# E-sirkulære BØ/2012/20

### Fjerning av kabel til togvarme på Lillestrøm spor 13.

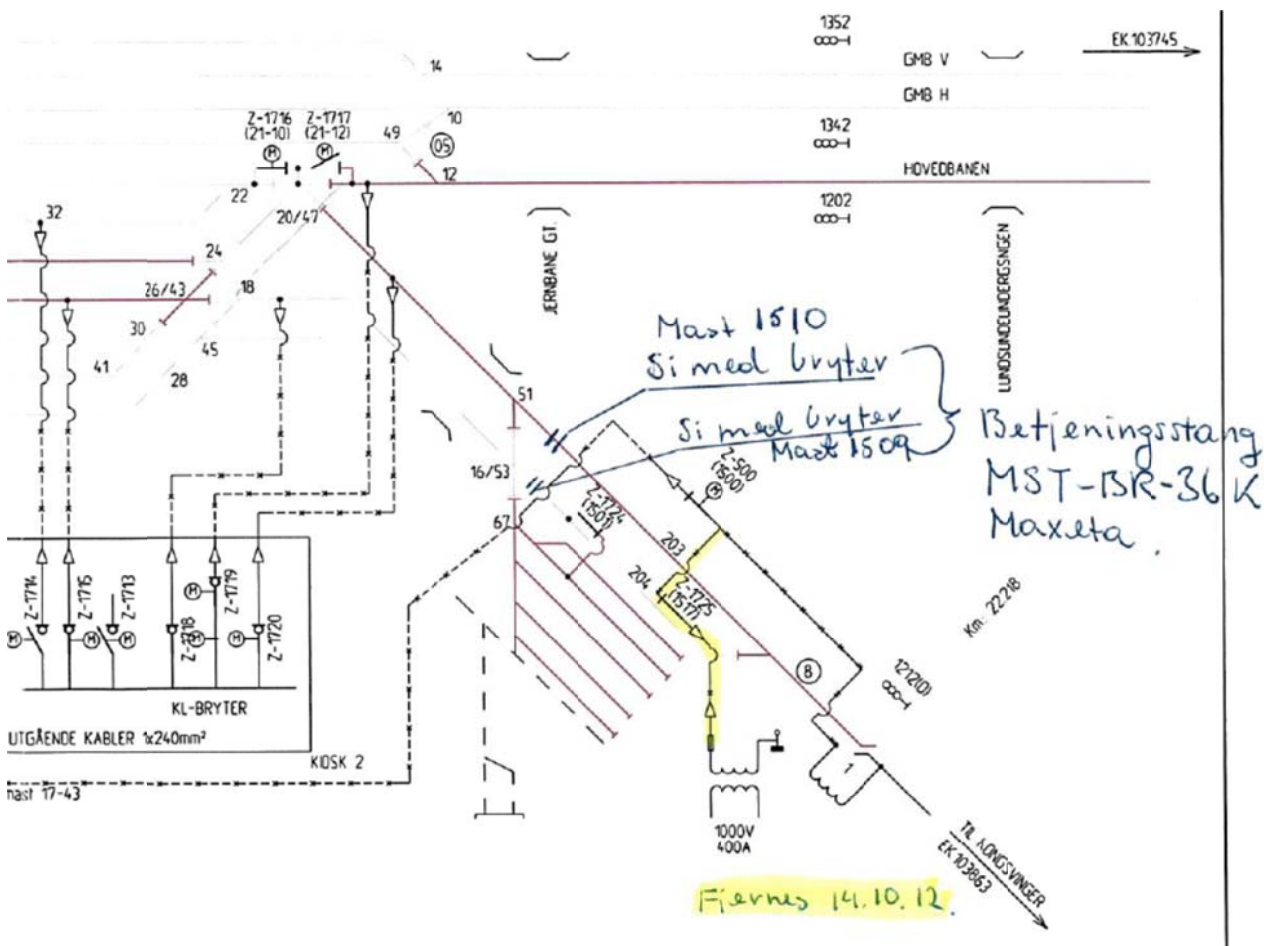
Prosjektet spor 13 lillestrøm ønsker å fjerne matekabel til eksisterende tog varme trafo på Lillestrøm. Kabel er i veien for fremtidige installasjoner som kabelkanal og kl. master.

Tilførsel fra mateledning og frem til kl. bryter Z-1725 fjernes. Kabel videre til togvarme trafo blir ikke fjernet. Kabel løsnes fra bryter og endeprøpp blir montert. Kabel blir merket med "ute av drift".

Blir satt ut av drift 21.10.12
